# 改善箇所説明図

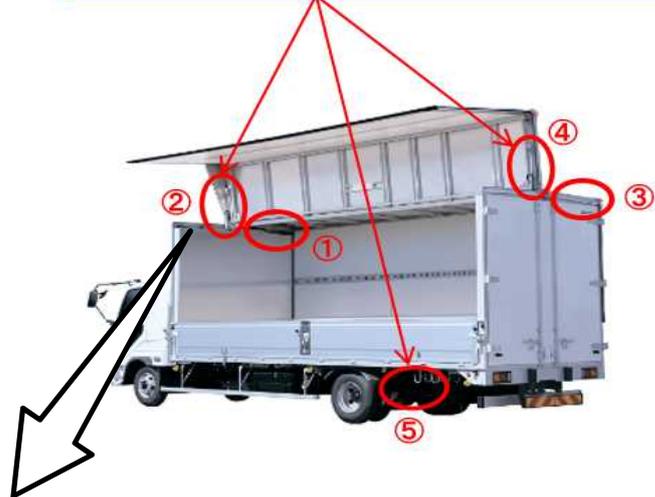
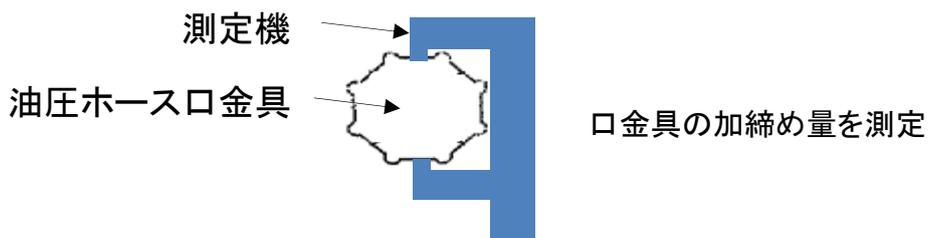
**不具合発生箇所**  
前後左右4か所にある油圧シリンダーへ接続する油圧ホースの口金具加締め部 (①~④)  
油圧ユニット出口に接続する油圧ホースの口金具加締め部 (⑤)

ウイング車の開閉用油圧ホースにおいて、製造治具の管理に不備があったため、先端に取り付けられている口金具が規定値より強く加締められているものがある。そのため、ウイング開閉に伴い圧力がかかると口金具部の油圧ホースが破損し油漏れを起こし、ウイングが作動しなくなるおそれがある。

**改善措置の内容**  
全車両、油圧ホース口金具部の加締め量を測定し、加締め量が規定値から外れているものは新規油圧ホースと交換する。
